Schallimmissionsprognose

für den Bebauungsplan Nr. 32

„Sondergebiet Campingplatz Waldmühle“

Prüfbericht

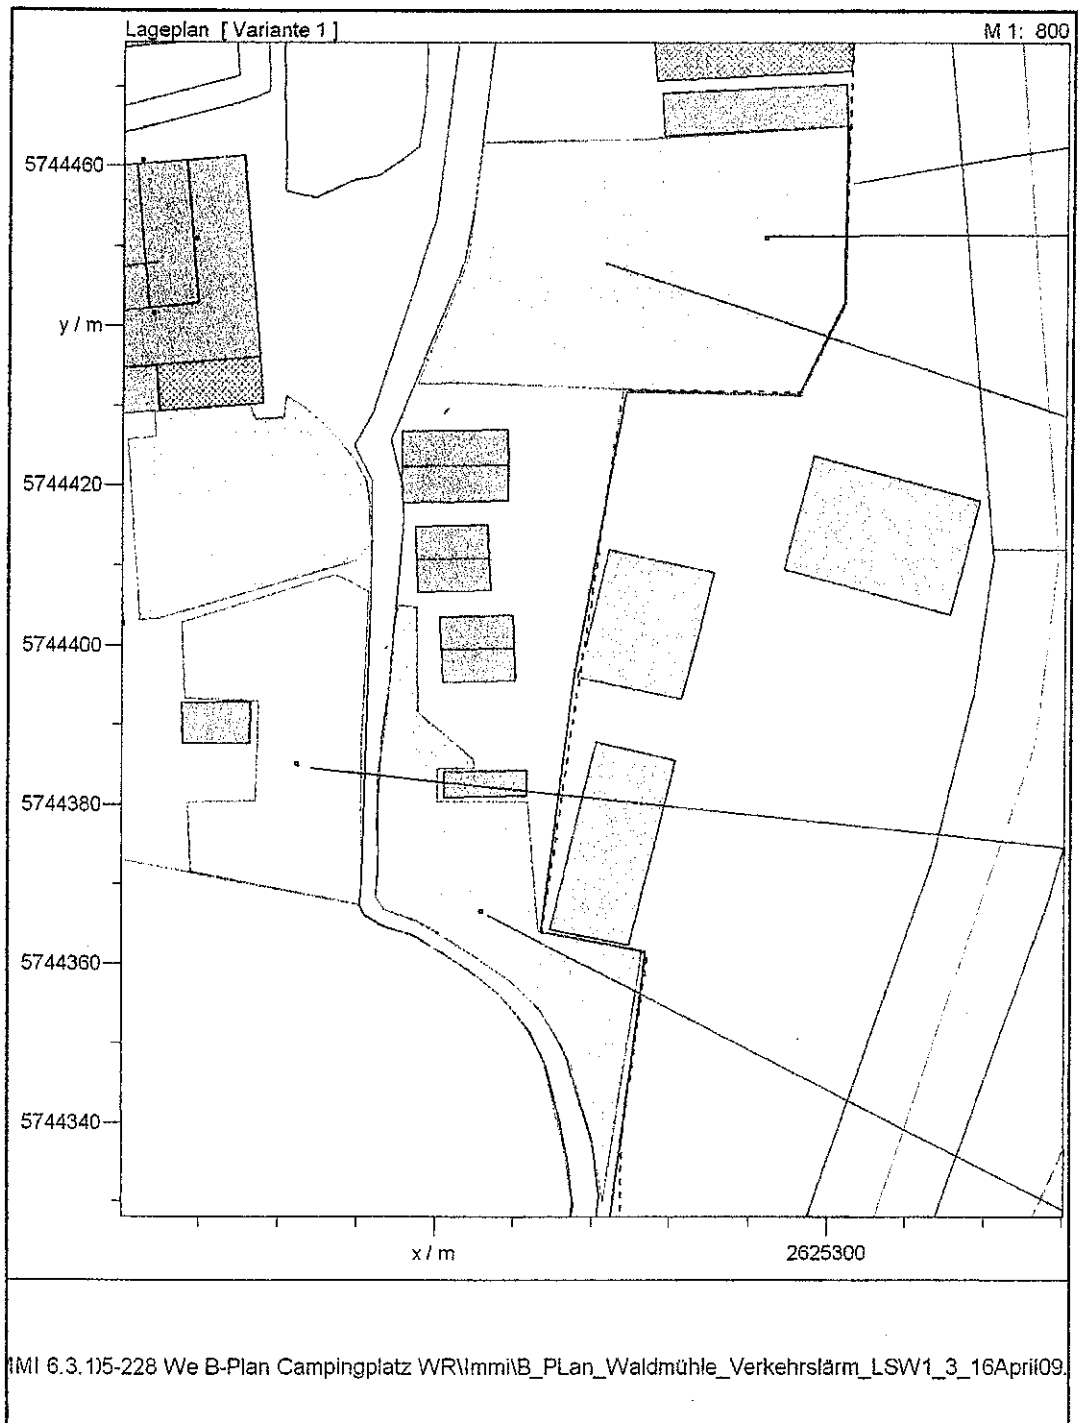
wie Sie uns informiert haben, haben sich Schwierigkeiten mit der Realisierung der in der Schallimmissionsprognose vom 17.8.07 durch uns vorgeschlagenen Varianten zur Errichtung der Lärmschutzwände 1-4 ergeben. Der lückenlose Anschluss der Wände an die Gebäude der Firma Busch – Hydraulik wurde durch die Firma nicht erlaubt.

Aus diesem Grund soll eine weitere Berechnung mit einer durchgehenden Lärmschutzwand zwischen dem Lärmschutzwall 2 und 3 durchgeführt werden.

Diese Berechnung habe ich durchgeführt und festgestellt, dass eine 2 m hohe Wand / Wall realisiert werden kann. Es wurden keine Unterschiede zu den im GA vom 17.8.07 angegebenen Beurteilungspegeln festgestellt.

Der Verlauf der Lärmschutzwand ist aus dem nachfolgenden Bild zu entnehmen.

Lageplan
 Maßstab

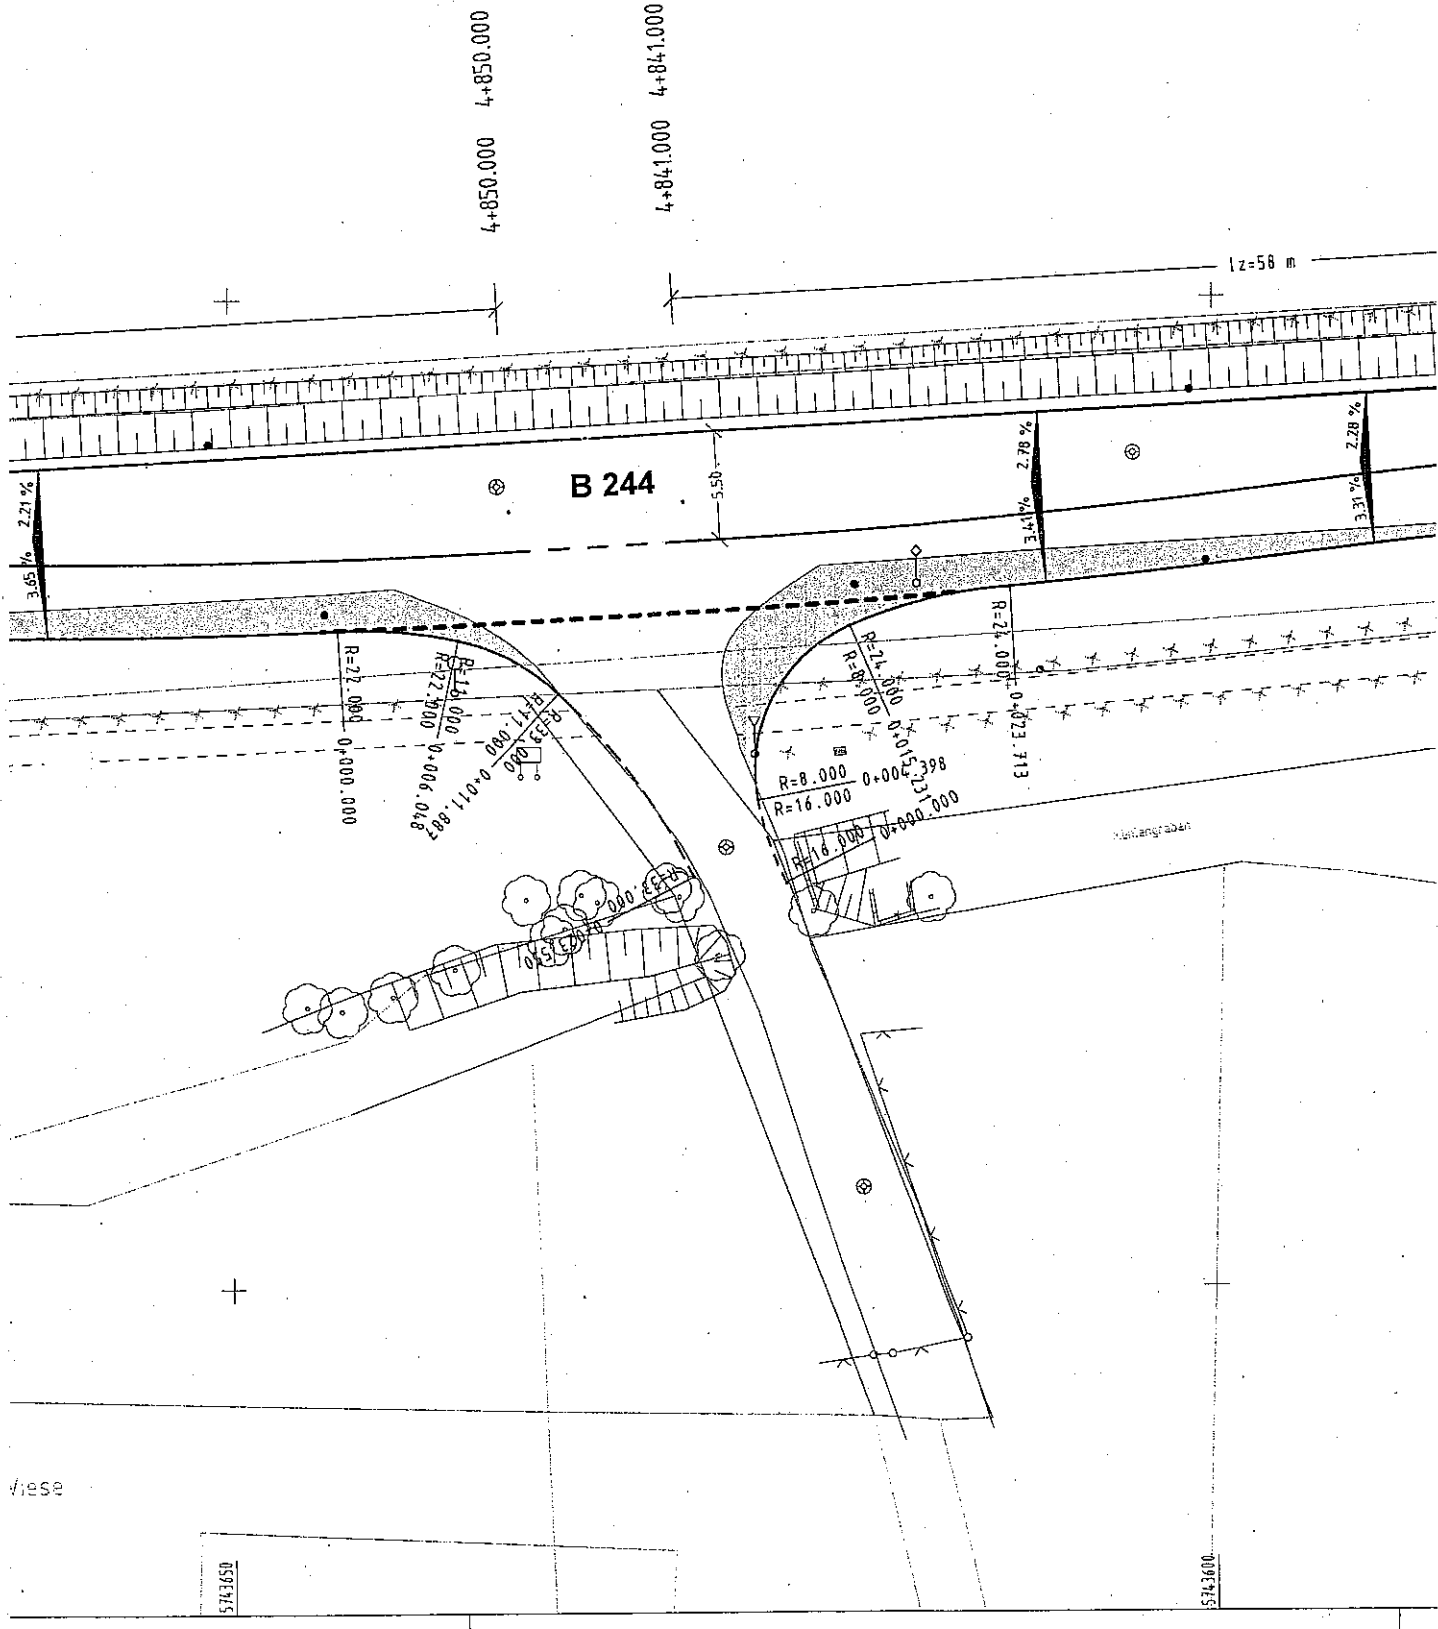
Blatt 1: [23] Der Rad-/Gehweg ist mit darzustellen (sh. Punkt 01).

[24] Das Quergefälle ist auch im untergeordneten Ast mit anzugeben.

[25] Die Stationierung des Lageplanes verläuft zum Höhenplan gegenläufig und entspricht nicht dem Regelwerk.

[26] Im Einmündungsbereich sind die Sichtfelder unter Berücksichtigung der bereits erteilten Verkehrsrechtlichen Anordnung einzutragen.

[27] Der Winkel der abgekröpften Straße ist im Lageplan mit anzugeben.

[28] Der Leitungsbestand der Ver- und Entsorgungsleitungen ist nachrichtlich einzutragen. Der Hinweis in UL 1, dass sich im Ausbaubereich Elektro- und Telekommunikationsleitungen befinden, reicht nicht aus. Es ist zu überprüfen, ob durch die Aufweitung der B 244 (Auskofferung) Sicherungsmaßnahmen erforderlich werden.
